改善箇所説明図

下図 3 番の方向指示器は改善箇所です。

REAR OF VEHICLE

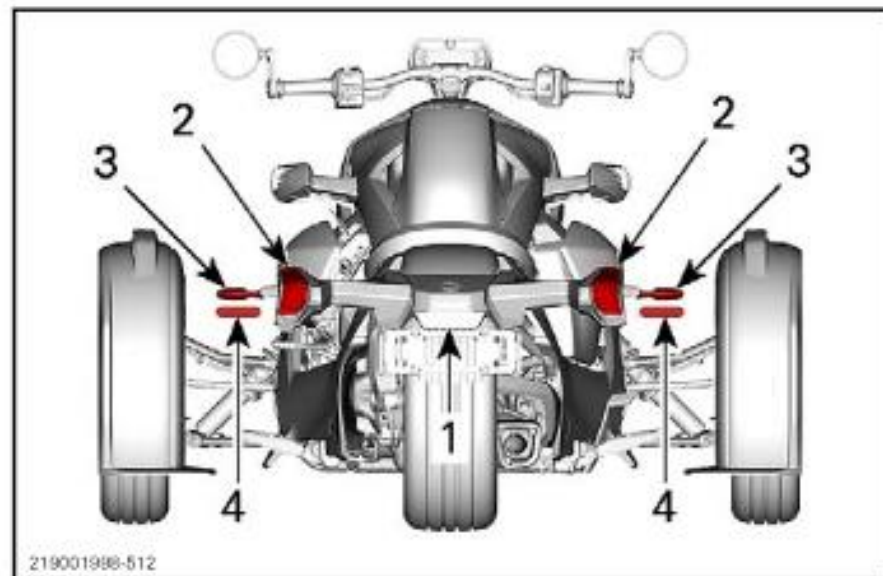
3 番の後部方向指示器（リアウインカー）において、後退時に連動して左右が点滅するように設定されているが、当該灯火器は保安基準第 42 条（その他の灯火等の制限）に抵触する。

車両後退時に後部方向指示器を完全に消灯するように、灯火器設定を日本仕様に変更する。

識別：改善済車両には前フレーム左側に白色のシールを貼付する。
